Behandlende enhet:	Saksbehandler/telefon:	Vår referanse:	Deres referanse:	Vår dato:
Region vest	Ingelin Garen / 55516345	15/223163-1		28.11.2015

Klage på vedtak om avslag på utvidet bruk av avkjørsel – fv. 258 – gnr. 33 bnr. 621 – Fjell kommune

Figur 1 Hjørneavrundning i retning vest er tilnærmet vinkelrett

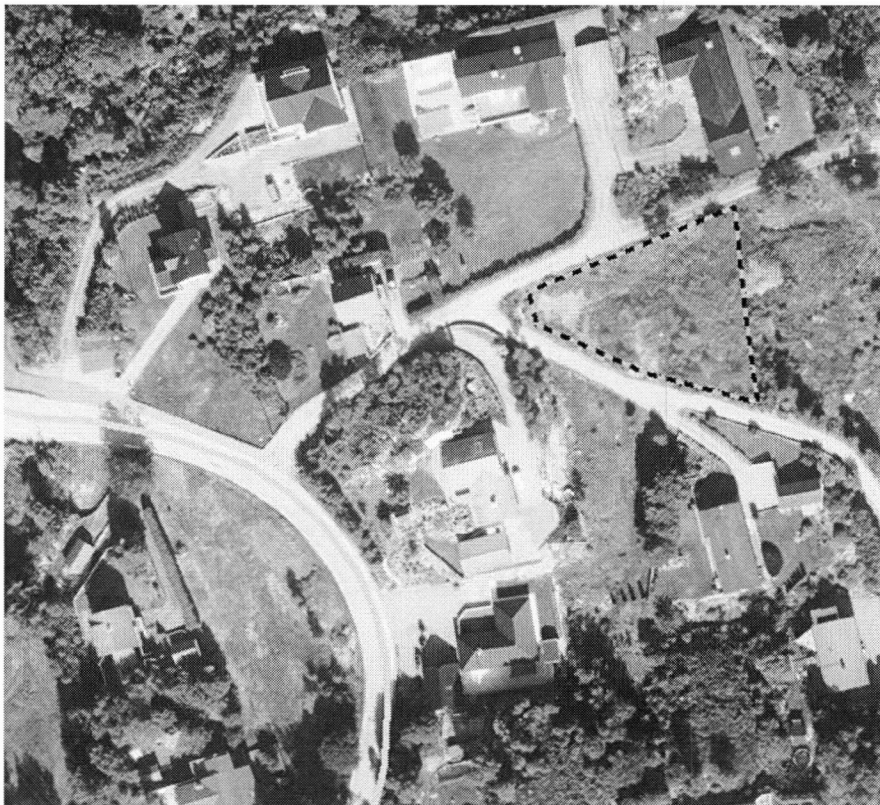
På befaring ble det påpekt at det i denne saken først og fremst er i retning Rasmushaugen at det er behov for å gjøre tiltak for å oppnå tilstrekkelig svingradius. Her er hjørneavrundingen tilnærmet 90 grader. I praksis vil dette si at hjemmelshaver av gnr. 33 bnr. 112 må avgi et hjørne av hagen sin til dette formålet. Etter det Statens vegvesen er kjent med har vedkommende sagt seg villig til å inngå en avtale med tiltakshaver vedrørende dette.

Statens vegvesen stiller seg uforstående til tiltakshavers argumenter om manglene skjønsmessig vurdering i den aktuelle saken. Vi ikke se at kravet til å etablere 6 meter svingradius i retning Rasmushagen representerer spesielle vanskeligheter – verken i forhold til terreng eller med hensyn til å få til en avtale med grunneier av gnr. 33 bnr. 112.

Statens vegvesen opprettholder sitt vedtak av 27.05.2015 og vil ut fra hensynet til behovet for god trafikkavvikling i avkjørselen ikke fravike kravet til opparbeidelse av 6 meter svingradius i avkjørselen. Vi viser til at kravene som er satt i dette forhåndstilsagnet er såkalte standardkrav som følger av Statens vegvesens håndbok N100 og V121. Dersom manglende vilje til opparbeidning av avkjørselen alene skal være nok til at tiltakshaver skal få medhold i sin klage, vil dette helt klart skape presedensvirkning for håndteringen av senere klagesaker. Statens vegvesen ønsker ikke å legge til rette for en slik utvikling.
